COMUNE DI MONTALTO DI CASTRO

Oggetto: [ID: 10068] Progetto per la realizzazione di un impianto eolico composto da 9 aerogeneratori della potenza unitaria di 7,2 MW per la produzione di energia da realizzarsi nel territorio comunale di Tarquinia (VT), potenza complessiva 64,8 MW. Procedimento di VIA/PNIEC. *Parere di competenza*

Proponente: San Nicola Energia S.r.l.

Montalto di Castro
PROGETTO DEFINITIVO
"VULCI"

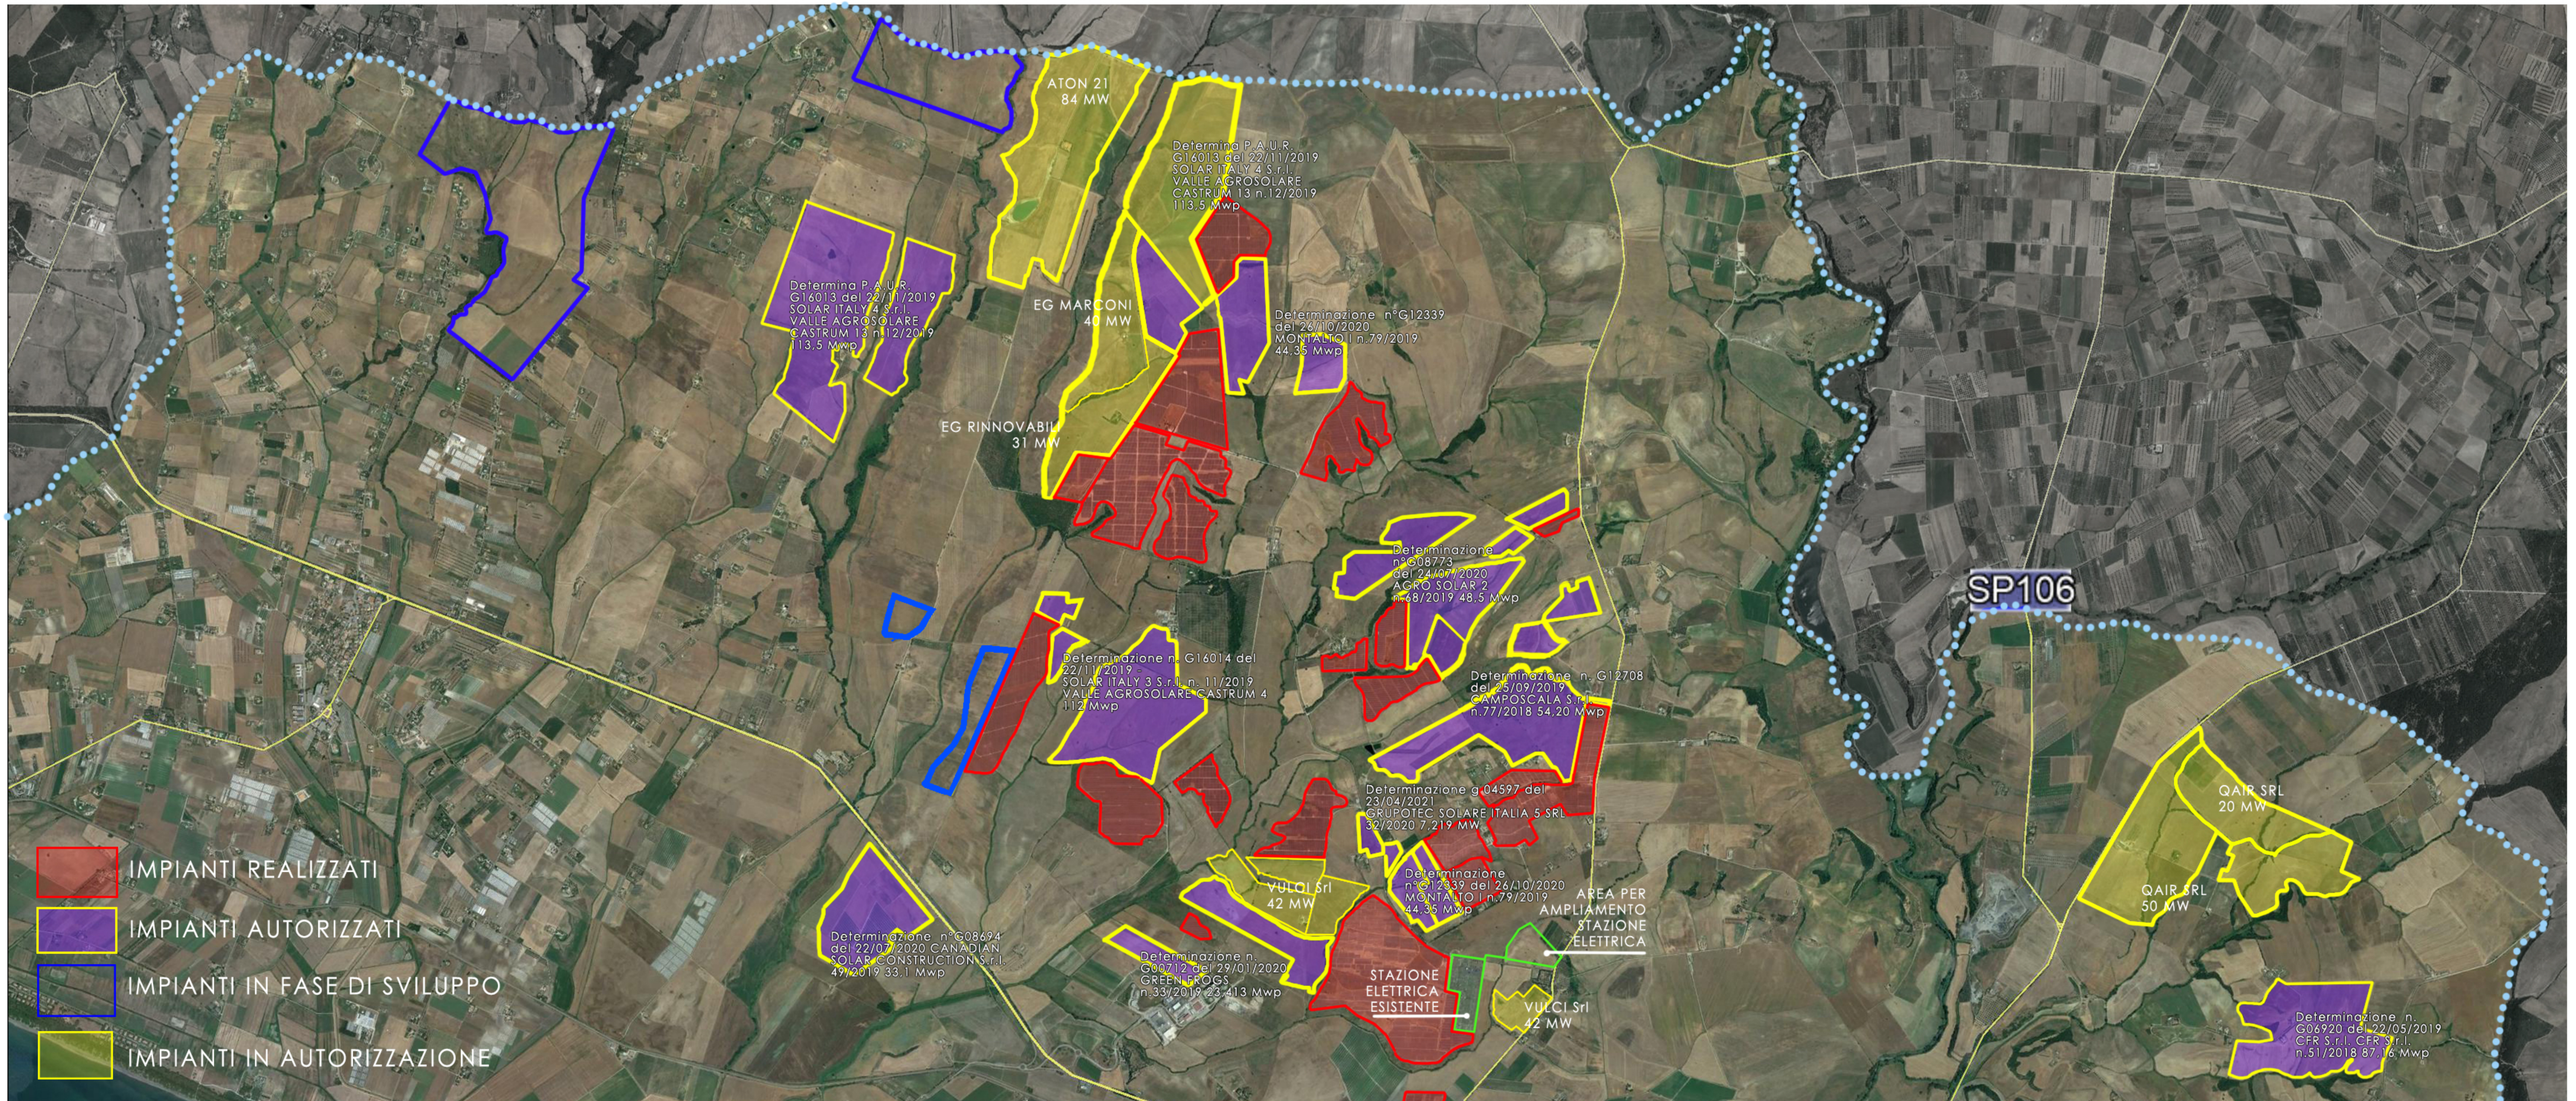
La planimetria che qui si allega vale infatti a superare qualunque argomento sul punto mostrando l'evidente saturazione del territorio che colpisce tutta l'area vasta (All.1).
